九州電力株式会社

玄海原子力発電所原子炉施設保安規定変更認可申請書の一部補正について

玄海原子力発電所原子炉施設保安規定変更認可申請書の本文のうち
「1. 変更の内容」及び「2. 変更の理由」の補正前後比較表

玄海原子力発電所原子炉施設保安規定変更認可申請書のうち
別添（玄海原子力発電所原子炉施設保安規定変更前後比較表の変更後欄）の
補正前後比較表

図119-1 原子力防災組織

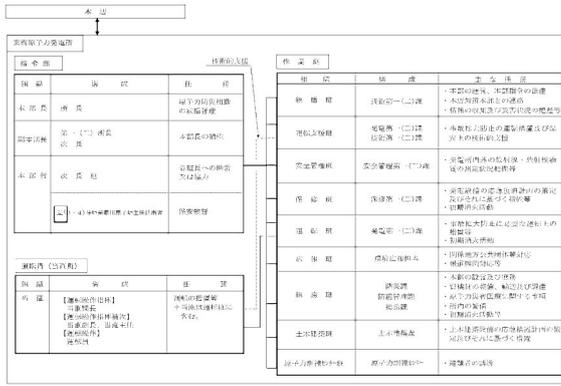
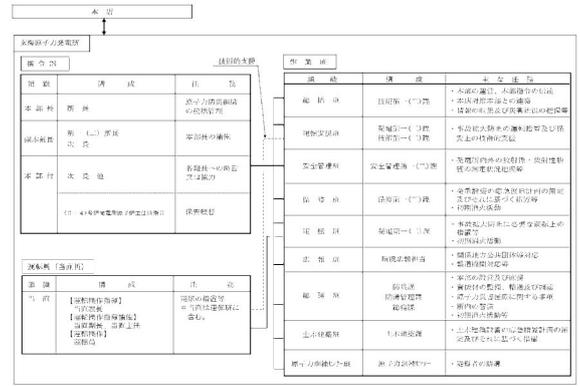
- ・廃止措置を実施するための変更とし、原子力防災組織により2号炉の原子炉主任技術者を削除する。

- (原子力防災組織)
- 第119条 防災課長は、原子力災害の発生又は拡大を防止するため、図119-1に示す原子力防災組織を定めるに当たり、所長の承認を得る。
- 2 発電所の緊急時対策本部の本部長は、所長とする。ただし、防災課長は、所長が不在の場合に備えて代行者を定めるに当たり、所長の承認を得る。
- 3 原子力災害対策特別措置法に基づく措置が必要な場合は、本規定にかかわらず当該措置を優先する(以下、本章において同じ)。
